Richtlijnen voor herontwikkeling van de Flevomanege Dronten (Wonen aan De Zuid)

Bijlage 2 bij Besluit No. B21.001486

Richtlijnen voor herontwikkeling van de Flevomanege Dronten
Het Oversticht i.s.m. gemeente en bewoners/belanghebbenden
Gemeente Dronten

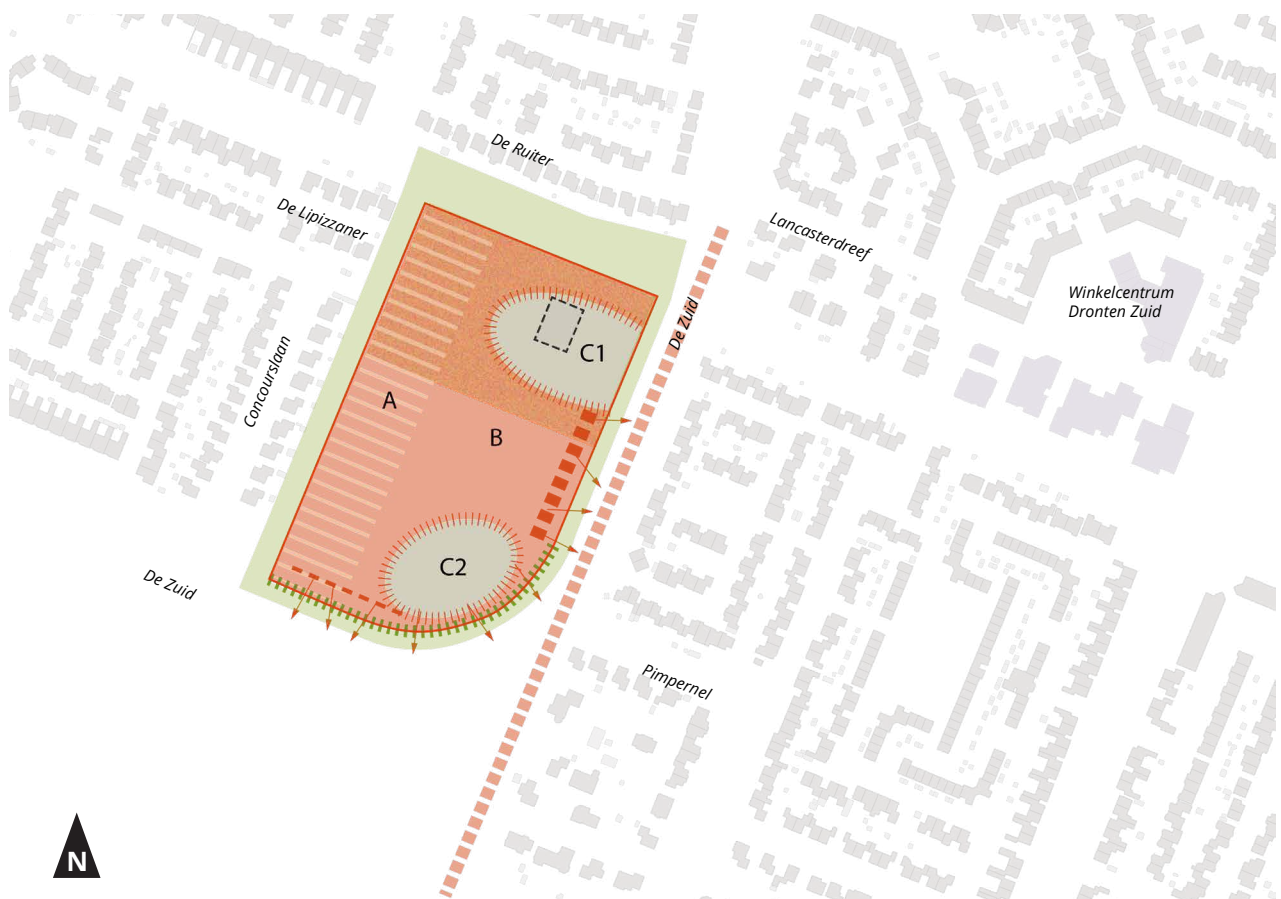
Tijdens de inwonersparticipatie zijn de volgende reacties en opmerkingen naar voren gekomen:

- Behoud van het groene karakter/identiteit van de plek door inpassing kwaliteits en beleavingsgroen in het nieuwe plan.
- Historie van de manege afleesbaar houden in de nieuwe wijk.

- Zeer vaak is geen hoogbouw genoemd.
- Vaak is een maximum hoogte van 3 bouwlagen genoemd.
- Enkele keer genoemd is dat de in de bocht bij De Zuid of op de plek van de huidige manegegebouwen eventueel iets meer hoogte (4 tot 5 bouwlagen) kan.

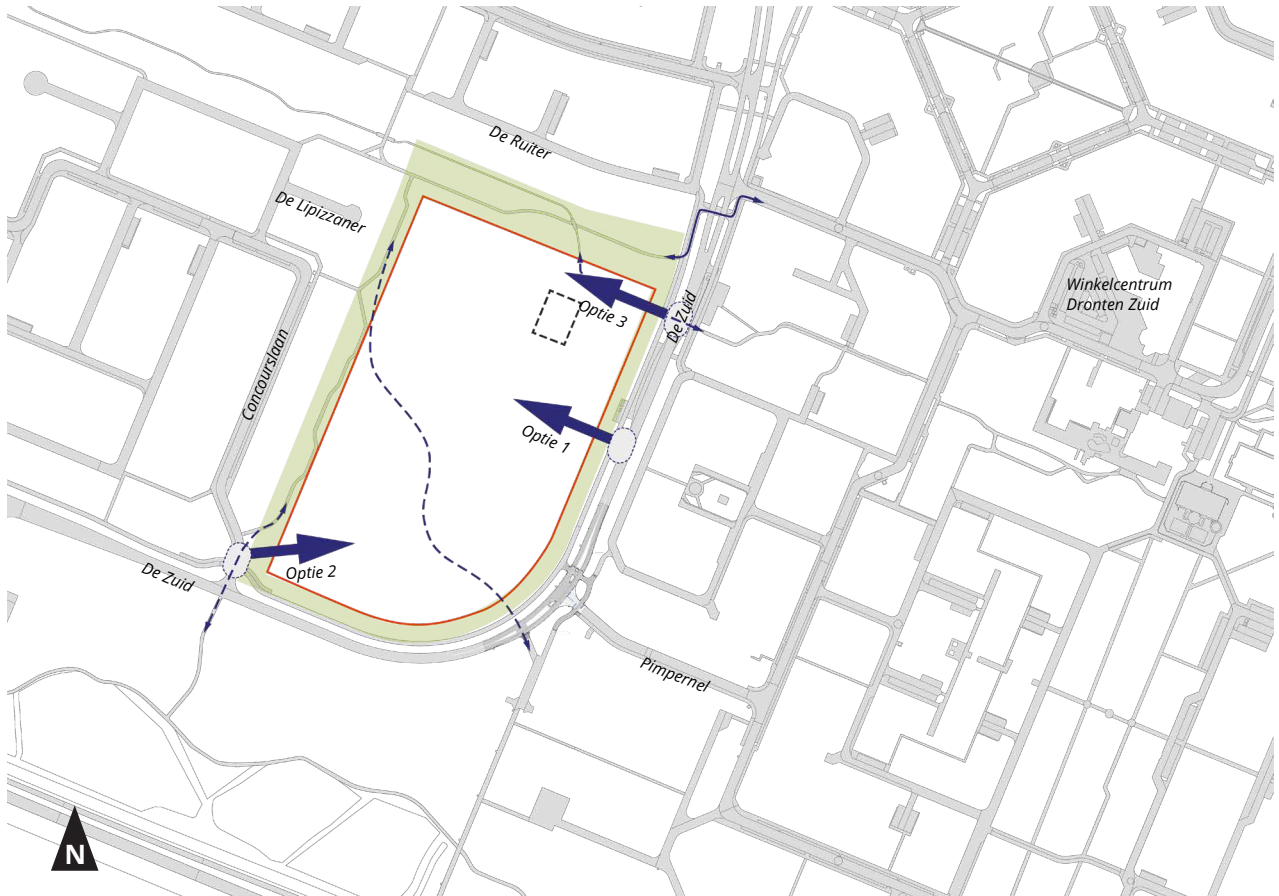
Tijdens de inwonersparticipatie zijn de volgende reacties en opmerkingen naar voren gekomen:

- Vaak is genoemd dat men de voorkeur geeft aan één hoofdontsluiting van het nieuwe woongebied.
- Enkele keren is een voorkeur voor twee ontsluitingen genoemd.
- Er zijn verschillende voorkeuren voor de plaats van de ontsluiting genoemd - niet/wel bij de Concourslaan, bij de Pimpernel, een ovonde met Lancasterdreef, bij de oorspronkelijke toegang van de manege.
- Vaak werd er aandacht gevraagd voor de hoeveelheid verkeer en de snelheid ervan in de huidige situatie op De Zuid.
- Geregeld is de suggestie voor een rotonde bij de Pimpernel aangehaald.
- Vaak is aandacht gevraagd voor behoud - en betere aanhechting van fiets- en voetpaden.
- Geregeld is er aandacht gevraagd voor het veilig over kunnen steken van De Zuid.
- Er is een suggestie voor een speelse weg door nieuwe woongebied gedaan, om snelheid te beperken.
- Enkele keren is aandacht gevraagd voor voldoende parkeerplaatsen.

- Creëer bij voorkeur één hoofdtoegang en een tweede secundaire toegang voor noodverkeer.
- Plaats de benodigde toegang(en) op één van de drie denkbare mogelijke toegangen tot het plangebied. Zie daarvoor opties 1, 2 en 3.
- Hanteer de *Nota parkeernorm 2016* voor het bepalen van het aantal parkeerplaatsen.
- Houdt rekening met de doelgroep bij de afmeting van de parkeerplaatsen, bijvoorbeeld ruime parkeerplaatsen voor senioren.
- Pas wegen in met een profiel voor de snelheid van 30 km/h.
- Hergebruik de bestaande aanwezige betonklinkers uit het noordelijke deelgebied.
- Pas uitsluitend noodzakelijke verharding toe.
- Verharding is waterdoorlatend waar mogelijk.
- Voer de parkeerplaatsen bij voorkeur uit in halfverharding of groen met bodemversteving.
- Leg een wandelroute over het terrein aan.

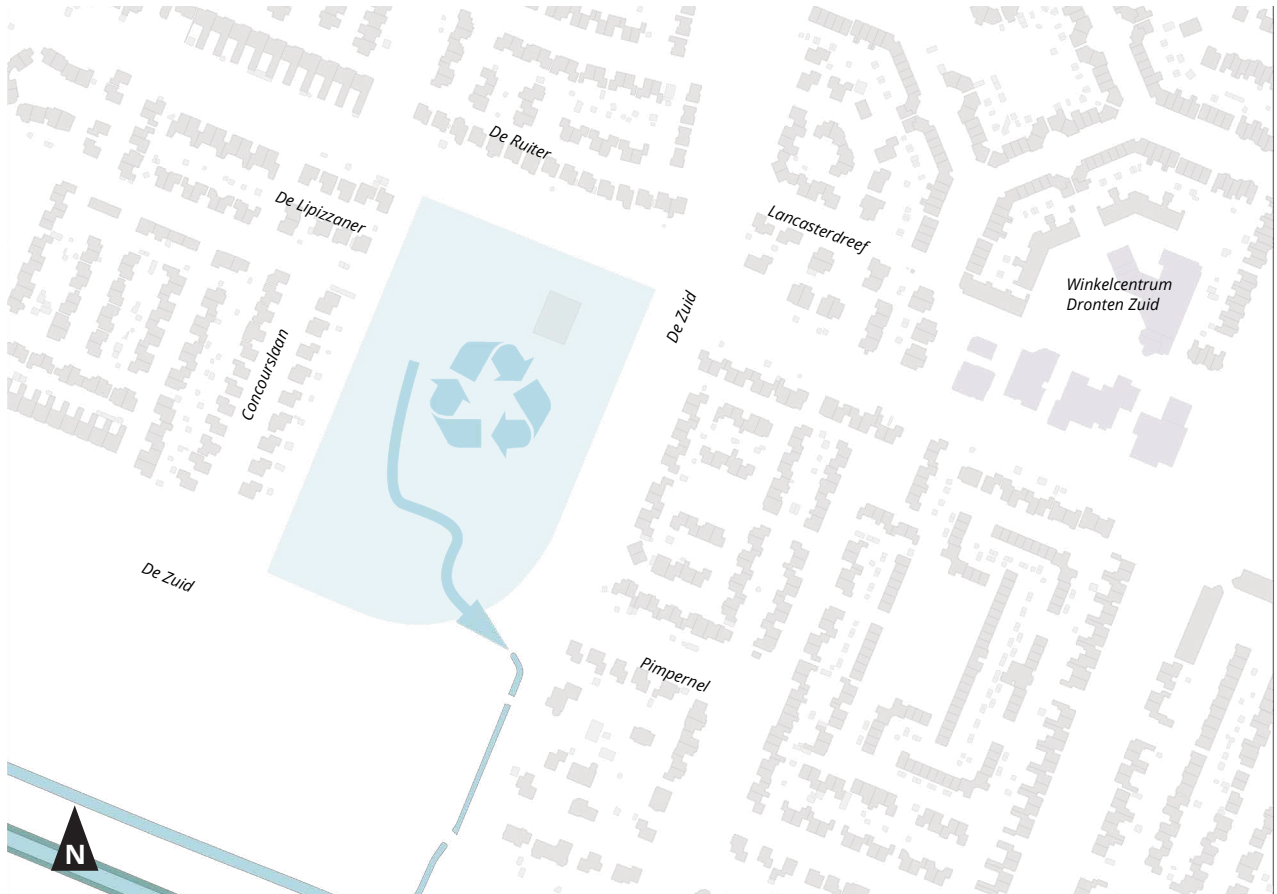
Tijdens de inwonersparticipatie zijn de volgende reacties en opmerkingen naar voren gekomen:

- De combinatie tussen openbaar groen, water en speelplekken worden vaker genoemd.
- De toepassing van sloten in relatie tot huidige agrarische karakter wordt genoemd.
- Er wordt aandacht gevraagd voor ongewenste insecten en ongedierte die oppervlakte water met zich meebrengt.
- Er wordt aandacht gevraagd voor groene daken.

- Vergelijk het verhard oppervlak van de huidige en nieuwe situatie en compenseer deze met 5% van het toegevoegd verhard oppervlak voor waterberging.
- Houd regenwater vast in het plangebied door middel van wadi's, groene gevels, groen blauwe daken (zie [Subsidieregeling groene daken en gevels](#)), watergangen, verbeterde ondergrond met passerende verharding of andere mogelijke infiltreerbare voorzieningen of mogelijkheden om water te bergen en vertraagd af te voeren.
- Combineer wadi's of watergangen met (openbare) groenstructuren en speelplekken.
- Toon met een stresstest (T=100+10%) aan dat er geen wateroverlast situaties ontstaan en dat de omliggende

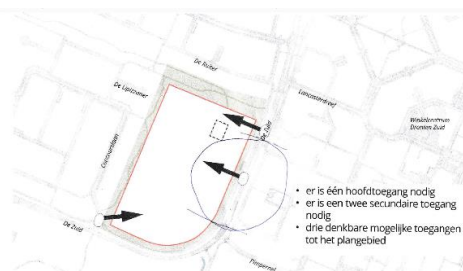
62. Ontsluiting plangebied. Er wordt binnen het participatietraject meerdere keren voorgesteld om de ontsluiting van dit inbreidingsplan op te lossen via een rotonde ter hoogte van de Pimpernel. Bij de beantwoording wordt de indruk gewekt dat dit bij voorbaat al wordt afgewezen. Binnen een participatiegedachte zou dit toch niet aan de orde moeten zijn. Welke argumentatie/(externe) studie ligt aan deze afwijzing ten grondslag? Vanuit stedenbouwkundig oogpunt is voor te stellen dat een centraal gelegen ontsluiting veel meer de voorkeur heeft. De verkeersbelasting op de woonstraten binnen het woongebied wordt dan veel gelijkmatiger verdeeld dan bij een ontsluiting in een van de hoeken. Een rotonde bij de Pimpernel lijkt juist ook een heel goede oplossing voor een betere beheersing van de forse verkeersstromen vanuit/naar de Kruidenbuurt. Tevens zal dit zorgen voor een beperking van de nogal eens te hoge verkeerssnelheid op dit deel van De Zuid en kan er gelijktijdig een veiligere aansluiting worden gemaakt op het "oude" stukje ontsluitingsweg De Zuid voor de woning en de bijeenvereniging. Ontsluiting nabij de kruising/fietspad De Zuid-Concourslaan moet worden voorkomen. Een te hoge verkeersdruk hier moet worden voorkomen. De door de bewoners van de Concourslaan gemaakte opmerkingen wordt van harte ondersteund. Op de op 14 april getoonde richtlijnen voor de infrastructuur zijn 3 mogelijke toegangen aangegeven, echter niet die van de hiervoor bedoelde rotonde. Mag worden aangenomen dat bij de voorbereiding van de (binnenkort uit te voeren) reconstructieplannen van De Zuid geen rekening is gehouden met dit nieuwe inbreidingsplan? Concluderend zouden alleen de oostelijk gelegen ontsluitingsoptie en die van de rotonde, onderdeel moeten worden van de uitgangspunten voor de planuitwerking door de stedenbouwkundige.

Wij maken bezwaar tegen het plan om tussen de bestaande hoofdtoegang van de Flevomanege en de bocht van De Zuid een hoofdtoegang of een secundaire toegang te maken (zie het bijgaande kaartje) en wel om de volgende redenen:

- Er ontstaat een gevaarlijke verkeerssituatie voor de verkeersdeelnemers, die zich vanuit het plangebied willen voegen in het verkeer op De Zuid (zowel op het fietspad als op de drukke weg);

De drie opties voor de ontsluiting zijn in beeld gebracht. Zie vraag 57 met betrekking tot de vraag over de rotonde.
63. Ingekomen brief van deel van bewoners Majoraan:
Wij hebben via de digitale bijeenkomst van 14 april informatie gekregen over de voorlopige uitgangspunten over de planontwikkeling van 'Wonen aan De Zuid' en wij maken gebruik van de mogelijkheid om te reageren op de aangekondigde plannen.
Wij wonen aan de Majoraan en hebben uitzicht op het toekomstige plangebied. De Majoraan ligt parallel aan De Zuid en de Majoraan fungeert als vent/toegangsweg voor de woningen, die uitkijken op De Zuid en heeft ook de functie van fiets- en wandelpad (niet alleen voor bewoners van de Majoraan, maar ook voor inwoners met bestemming Dronten-centrum of Golfresidentie). De Zuid is een drukke hoofdverkeersweg van en naar het centrum met bus- en vrachtwagenverkeer (O.a. bevoorrading winkelcentrum Dronten Zuid, ambulance en brandweer etc.)
